關於101年3月16日1號機 S/D時引動105地震儀

核能二廠1號機反應爐支撐裙鈹錨定螺栓第三次審查會

本會審查意見

98年10月20日地震紀錄

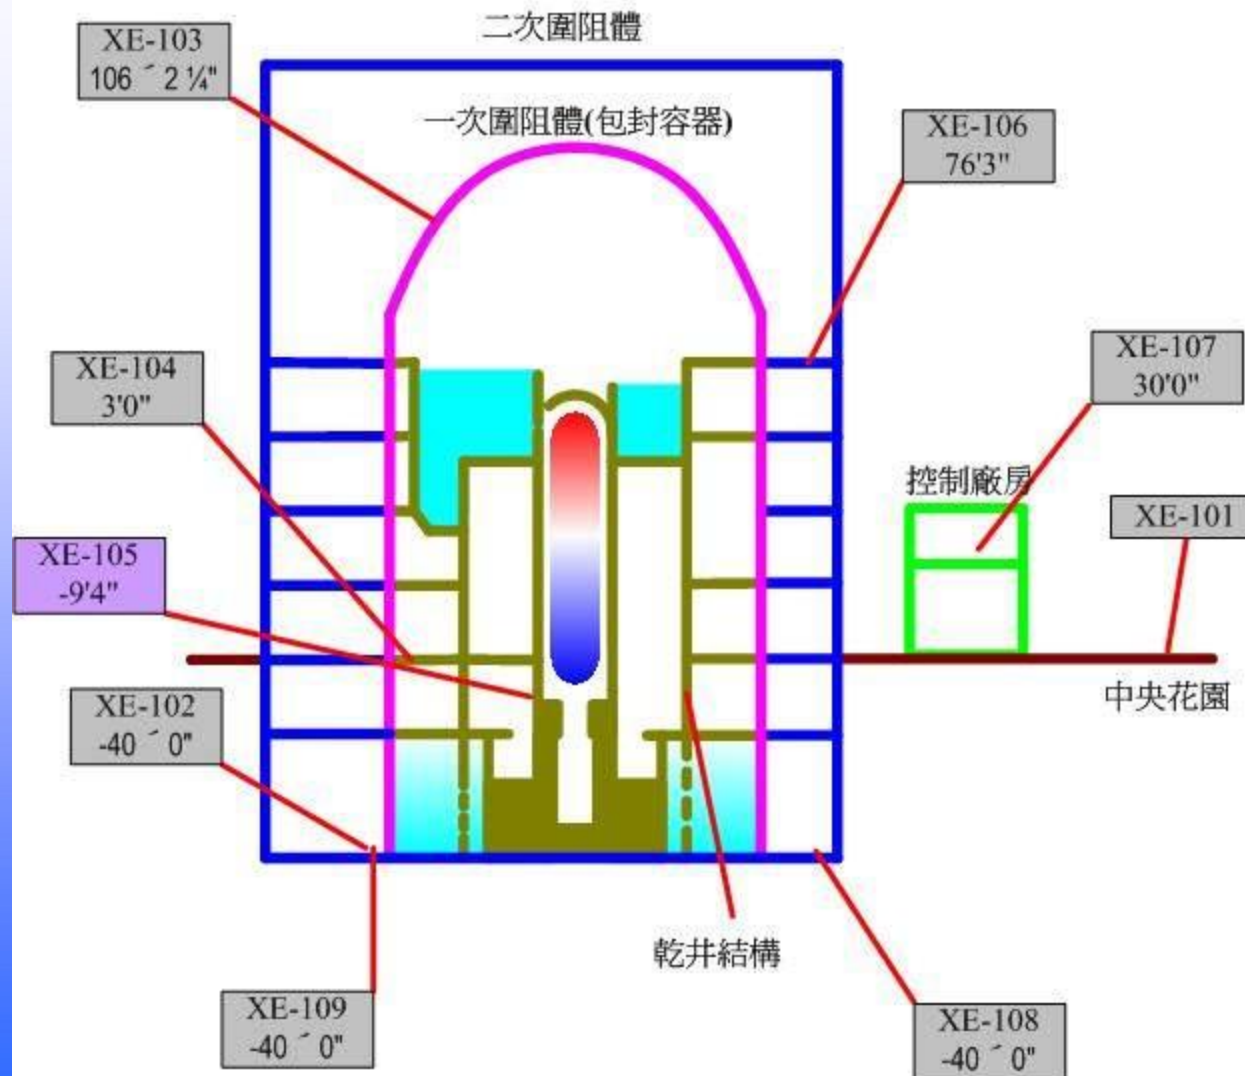
- 98/10/20地震儀105因高頻共振或雜訊垂直向時歷加速值大於OBE設定值且三向(南北向/東西向/垂直向)反應頻譜超過SSE設計基準反應頻譜(DBRS)，電廠並立案辦理改善。
- 1號機EOC-21大修已經完成地震儀支架補強，有效改善垂直向之勁度。理論上，地震儀垂直向振動即代表生物屏壁牆振動。
- 台電舉證101/2/2地震儀105垂直向晃動量並不足以解釋於101/3/16垂直向的0.29g訊號。
- 目前提送的各種重現試驗資料，因為試驗條件與3月16日並不相同，無法還原當時之肇因？還是地震儀振動後造成之果？
- 建議將地震儀送往檢證，以釐清事故後之儀器特性。
